改善箇所説明図

不具合の内容

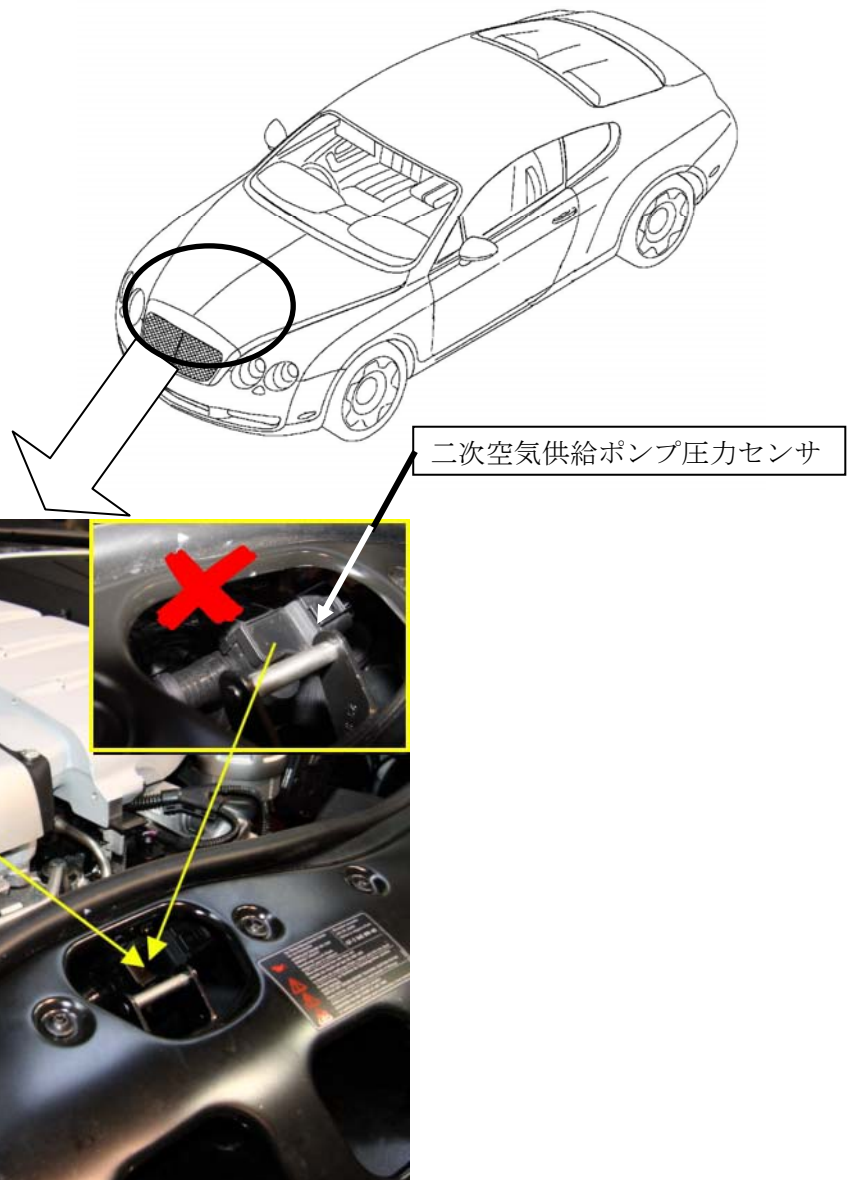
●下図の右上はシールが剥がしてあり、部品を交換する。

●下図の左上はシールが張ってあり、対策を必要としない。

一酸化炭素等発散防止装置の二次空気供給ポンプ圧力センサの密封シールを誤って剥がしたものがある。そのため、当該ポンプの吐出圧力が正確に測定できず、排気管に送られる二次空気が不安定となり、排出ガス値が保安基準に適合しなくなるおそれがある。

全車両、二次空気供給ポンプ圧力センサを点検し、シールが剥がされている車両は二次空気供給ポンプ圧力センサを新品と交換する。

対策済み車両にはセンサ上部にアルミ製のシールが貼付されている。
